AVD.	P	GRUPP	32
BETR.	Generator SEV-Marchal		NR 4
		DATUM	Maj 76

Service meddelande

Ny magnetiseringslikriktare (diodplatta)

Bild 1

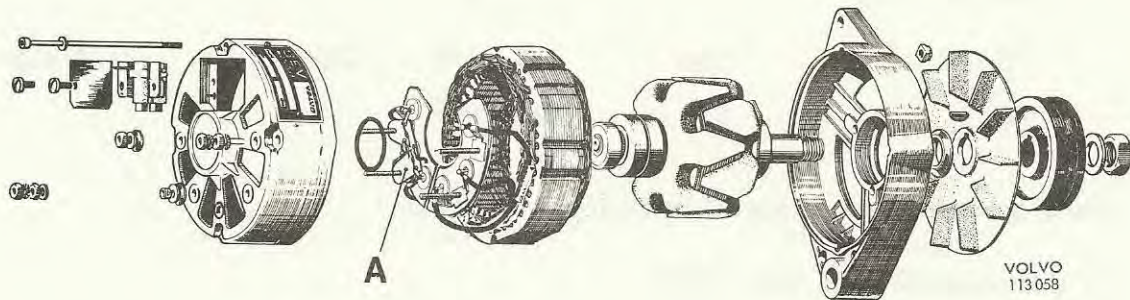
Generatorer av fabrikat SEV-Marchal har från nedanstående ungefärliga chassinummeravgränsning försetts med en ny typ av dioder i magnetiseringslikriktaren (A bild 1).

Endast gulmärkta generatorer och nya diodplattor ska användas i fortsättningen. De senare passar till äldre generatorer enligt nedanstående förteckning.

Bild 3

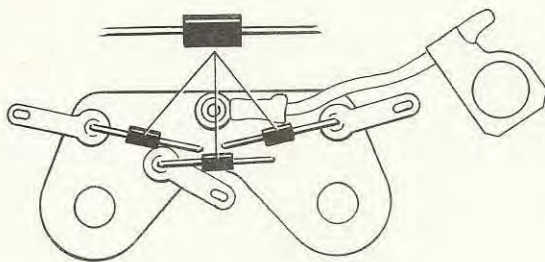
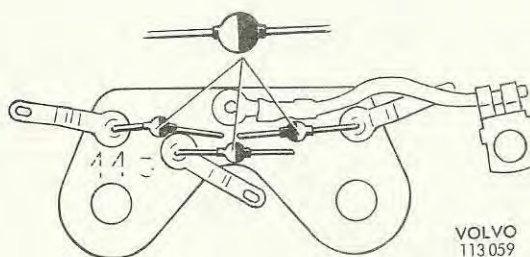
Generatorer försedda med diodplattor av det senare utförandet är gulmärkta på rotoraxelns främre ände. Den nya plattan kan skiljas från den gamla genom att den har sfäriska dioder enligt bild 3 istället för cylindriska på den gamla plattan, bild 2.
